AUTORIDAD NACIONAL
DE LICENCIAS AMBIENTALES

COMUNICACIÓN
ACTO ADMINISTRATIVO

Referencia: Expediente: LAM5678
Asunto: Comunicación Resolución No. 00391 del 20/03/2018

Figura 2.5 Áreas de Influencia Indirecta y Directa Físico-biótica del proyecto

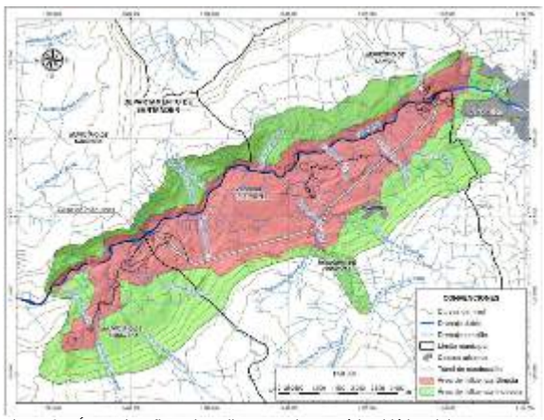
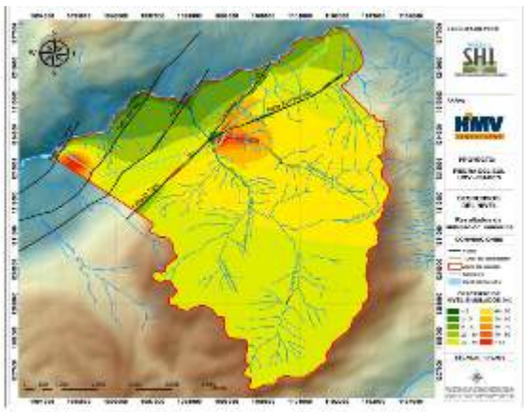
Además, una comparación entre la Figura 2.5 Áreas de Influencia Indirecta y Directa Físico-biótica del proyecto, presentado por la empresa en el capítulo 2, página 8 y la Figura 3.54 Zona de posible afectación del túnel de conducción. Escenario A (capitulo 3, página 139), muestra una incoherencia entre lo planteado como áreas de afectación en lo que respecta al recurso hídrico subterráneo. Se evidencia un análisis aislado y parcializado, excluyendo al casco urbano de Pinchote y la cuenca hidrológica de la quebrada La Pinchota del Área de Influencia Directa - AID, siendo estas, las áreas de mayor afectación por abatimiento de los niveles simulados.

Por lo anterior esta Autoridad considera que la metodología utilizada para llevar a cabo los modelos hidrogeológicos es adecuada. Sin embargo, existieron inconsistencias en la delimitación y justificación del área de influencia física del proyecto. En consecuencia, esta autoridad ratifica lo expuesto en la Resolución objeto de alzada.

Figura 1 Localización de Áreas de importancia para la Conservación de aves en al área de influencia del Proyecto Hidroeléctrico
Fuente: SIG ANLA.01/02/2018,

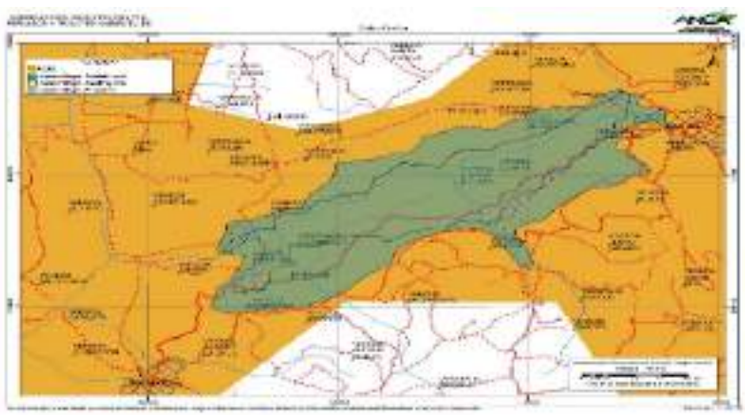
Por lo anterior, es dable señalar que la sociedad ISAGEN S.A. E.S.P no realizó un análisis que permita esclarecer cuales fueron los elementos técnicos que dan soporte a la definición del área de influencia, por lo que se considera que no da cumplimiento a lo establecido en el numeral 2.3 del artículo primero del Auto 2766 del 03 de septiembre del 2012, en relación a justificar técnicamente la determinación de la definición del Área Influencia Indirecta -AII del proyecto desde los componentes (…) y biótico (…), por tanto, esta Autoridad se reitera que el Área de Influencia del Proyecto no fue delimitada conforme a los Términos de Referencia HE-TER-1-01 ni de acuerdo a lo solicitado en el Auto 2766 del 2012.

Aunado a lo anterior, la ausencia de información en la caracterización biótica relacionada en las Áreas de Importancia para la Conservación de Aves – AICA, teniendo en cuenta que toda el área de influencia del proyecto se encuentra sobrepuesta al AICA CO074 (Bosques Secos del Valle del Río Chicamocha), establecida desde el 2008 y cuyo principal objetivo es determinar el estatus, la distribución y los requerimientos ecológicos de dos especies de aves endémicas del cañón del Chicamocha y críticamente amenazadas: el Cucarachero de Nicéforo (Thryothorus nicefori) y el Colibrí Ventricastaño (Amazilia castaneiventris)4, información de carácter relevante para el análisis de la caracterización y contenido del Estudio de Impacto Ambiental-EIA. También para dicha área se establecen endemismos a nivel de especie y subespecie, como el de Ortalis columbiana, Myiarchus apicalis, Momotus

Figura 2.5 Áreas de Influencia Indirecta y Directa Físico-biótica del proyecto.

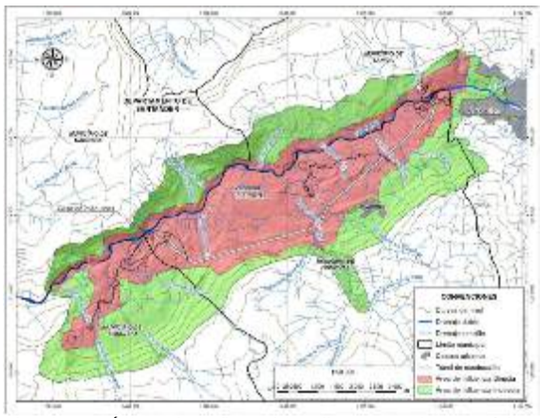
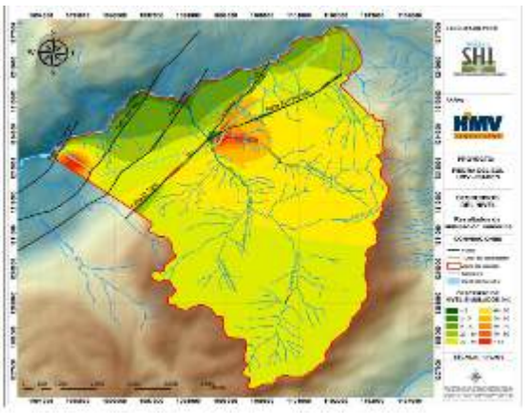
Una comparación entre la Figura 2.5 Áreas de Influencia Indirecta y Directa Físico-biótica del proyecto, presentado por la empresa en el capítulo 2, página 8 y la Figura 3.54 *Zona de posible afectación del túnel de conducción. Escenario A* (capitulo 3, página 139), muestra una incoherencia entre lo planteado como áreas de afectación en lo que respecta al recurso hídrico subterráneo. Se evidencia un análisis aislado y parcializado, excluyendo al casco urbano de Pinchote y la cuenca hidrológica de la quebrada La Pinchota del área de influencia directa, siendo estas, las áreas de mayor afectación por abatimiento de los niveles simulados.

Figura 3. Comparativo de diseños de infraestructura

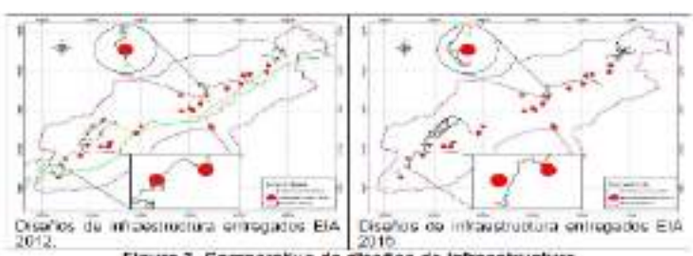
Lo anterior, demuestra como las Empresas Promotoras del Proyecto desde los diseños evitan impactos, como es en este caso la afectación de puntos de agua, precisamente por el reconocimiento de la situación delicada respecto al recurso y con el fin de evitar una afectación innecesaria (ver plano 2148-08-Cv-DW-067 del EIA con 4120-E1-102020 del 12 de agosto de 2011 y ver plano 16 "VIA A CASA DE MAQUINAS" del EIA con información adicional con radicado 2015006374-1-00 DEL 10 de febrero de 2015).

Figura 3.64 DHI para manantiales y quebradas y descensos simulados con el modelo numérico

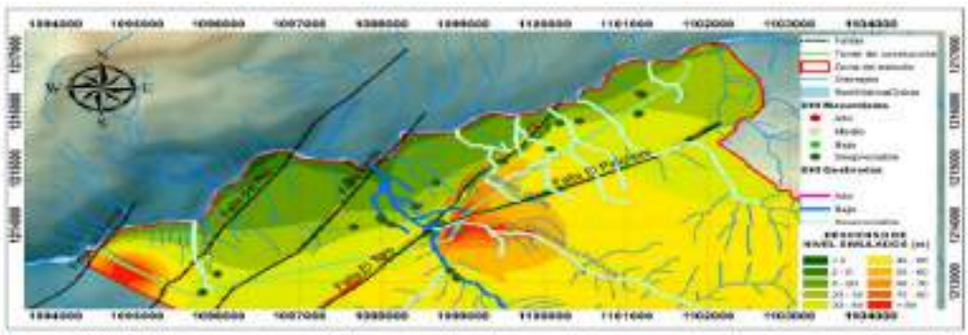
La comparación realizada en el documento (Figura 3.64; capitulo 3; página 156) y en el cual resalta la coherencia relativa entre el modelamiento numérico y el DHI, generando una alerta de monitoreo en la quebrada La Laja. Sin embargo, se evidencia ciertas incongruencias en el análisis comparativo. Por ejemplo: para la modelación matemática la mayor afectación por el abatimiento de niveles en la zona, se encuentra localizada en la confluencia de los sistemas de fallas de El Toro y El Pinchote, siendo la Quebrada La Pinchota, el drenaje con mayor afectación, mientras que el método DHI considera despreciable la afectación para este cuerpo de agua. Por otro lado, los manantiales se consideran de muy baja afectación (despreciable por utilizar el término propuesto) con la metodología DHI y en una zona con descensos entre 20 y 40 metros de abatimiento.

Figura 3.64 DHI para manantiales y quebradas y descensos simulados con el modelo numérico

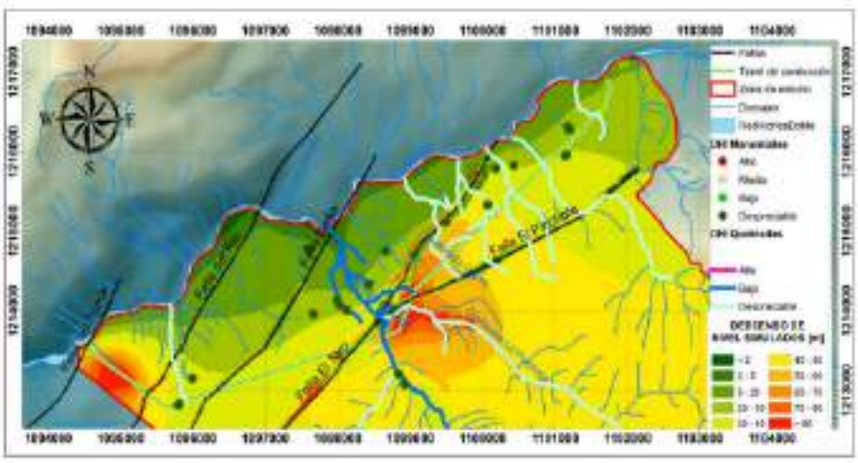
Por otro lado, los manantiales se consideran de muy baja afectación (despreciable por utilizar el término propuesto) con la metodología DHI en una zona con descensos entre 20 y 40 metros de abatimiento.

Figura 3.64 DHI para manantiales y quebradas y descensos simulados con el modelo numérico

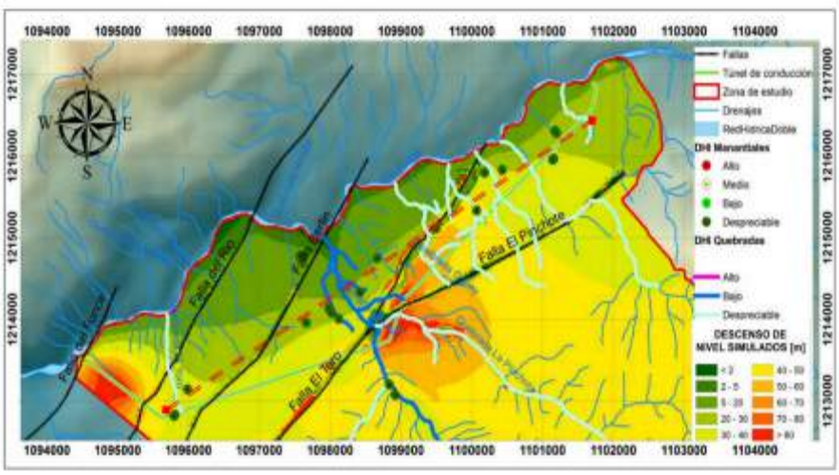
En relación con las variaciones del nivel freático la modelación numérica muestra un descenso en los niveles de 5 hasta 40 metros, sobre el corredor de descarga que conforman los manantiales inventariados y que son altamente sensibles a cualquier fluctuación por mínima que esta sea. Este impacto tendría un carácter irreversible si se tiene en cuenta la descripción presentada en el Estudio de Impacto Ambiental- EIA, por lo que su importancia estaría en crítico. Ahora bien, el análisis con el método DHI considera despreciable la afectación para los cuerpos de agua y los manantiales, por lo que la importancia de este impacto estaría como bajo a muy bajo. Razón por la cual, esta Autoridad no encuentra coherencia en los resultados presentados.

Figura 2.5 Áreas de Influencia Indirecta y Directa Físico-biótica del proyecto.

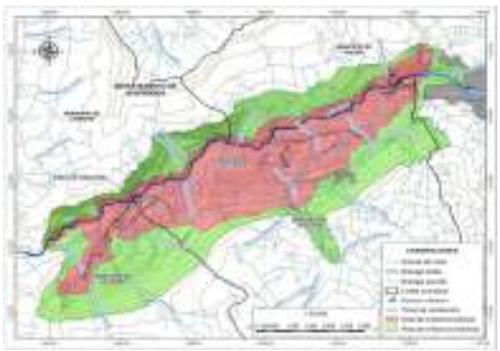
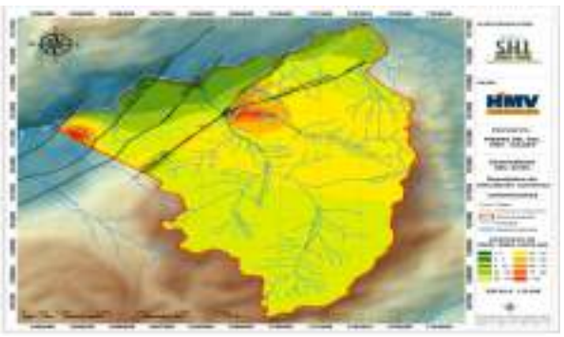
Además, una comparación entre la Figura 2.5 *Áreas de Influencia Indirecta y Directa Físico-biótica del proyecto*, presentado por la empresa en el capítulo 2, página 8 y la Figura 3.54 *Zona de posible afectación del túnel de conducción. Escenario A* (capitulo 3, página 139), muestra una incoherencia entre lo planteado como áreas de afectación en lo que respecta al recurso hídrico subterráneo. Se evidencia un análisis aislado y parcializado, excluyendo al casco urbano de Pinchote y la cuenca hidrológica de la quebrada La Pinchota del área de influencia directa, siendo estas, las áreas de mayor afectación por abatimiento de los niveles simulados.
